EDITAL DE LICITAÇÃO Nº 05/2019– TOMADA DE PREÇO Nº01/2019  
COMISSÃO SETORIAL DE LICITAÇÃO

**ESCLARECIMENTOS Nº 02**

REF: EDITAL DE LICITAÇÃO Nº 05/2019– TOMADA DE PREÇO Nº01/2019

Salão Interno, com forro de gesso e grelhas remanescentes:

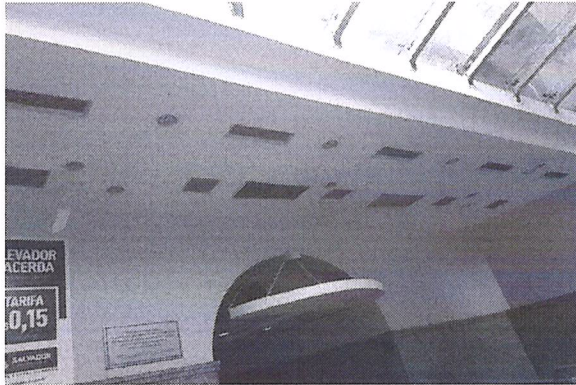
Foi verificado “in loco”, que muitos itens de difusão (grelhas e difusores de difusão do ar ou “bocas de ar”), já são existentes no local, que permaneceram das instalações anteriores. Estes itens poderão ser reutilizados?

Os itens de difusão não poderão ser reutilizados uma vez que imprestáveis para o uso a que se destina.

Quadro elétrico existente:

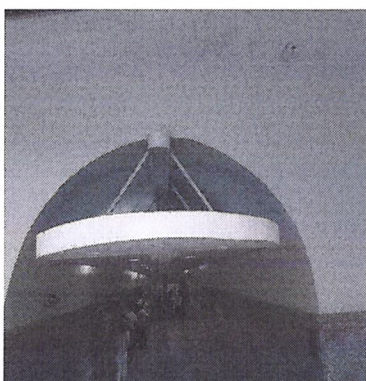
- a. Favor confirmar se terá a alimentação 220V monofásica para as cortinas de ar, e que terá a alimentação elétrica 380V trifásica será para os equipamentos condicionadores de ar.
- b. Os projetos e o Anexo X do Edital não citam a necessidade de fornecimento de quadro elétrico, e tivemos o entendimento que os pontos de força para alimentação elétrica dos novos equipamentos será fornecida próxima aos mesmos, como está demonstrado nos desenhos do processo. Porém, em visita foi verificado um quadro elétrico que impossibilita o uso.

- c. O novo quadro elétrico será fornecido pela SEMOB, já que ?  
d. Ou ainda, o novo ponto de força para os novos condicionadores, será de responsabilidade da SEMOB?

Em relação ao item 'b", o quadro elétrico será substituído.

Em resposta ao item "c' e 'd', esclarecemos: O Novo quadro elétrico será fornecido pela SEMOB, bem como novo ponto de força para os novos condicionadores.
